SERVICE INFO

Abhilfe gegen Geräusche

im Bereich des Nebenaggregatetriebes bei Ford Mondeo III und Ford Transit

Hersteller:	Ford
Modelle:	Mondeo III, Transit
Baujahr:	2000 - 2007
Motoren:	2.0 D, 2.2 D
Art-Nr.:	535 0223 10

Bild 1: Wechsel von starrer Riemenscheibe auf einen Generatorfreilauf

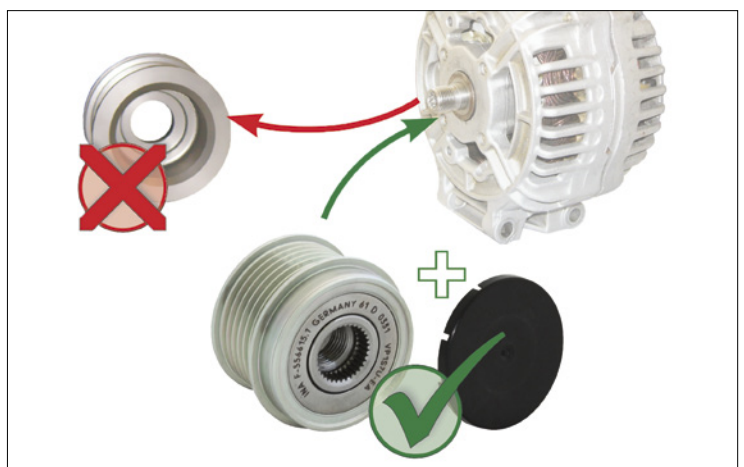
Durch starke dynamische Bewegungen des Keilrippenriemens kann es bei Fahrzeugen mit starrer Generatorriemenscheibe zu starker Geräuschbildung kommen.

Schaeffler Automotive Aftermarket empfiehlt die betroffenen Fahrzeuge mit starrer Generatorriemenscheibe auf den Generatorfreilauf 535 0223 10 umzurüsten.

Als technische Lösung bietet Schaeffler Automotive Aftermarket für diese Fahrzeuge einen Generatorfreilauf an. Dieser mindert die dynamischen Belastungen im Nebenaggregate-trieb und verhindert so die Geräuschbildung.

Bild 2: Beim Einbau des Generatorfreilaufes an einem Visteon Generator (Ford Mondeo III) muß die beiliegende Distanzscheibe mit der Dicke 3 mm verwendet werden!

Bild 3: Beim Einbau des Generatorfreilaufes an einem Bosch Generator (Ford Transit) muß die beiliegende Distanzscheibe mit der Dicke 1,4 mm verwendet werden!
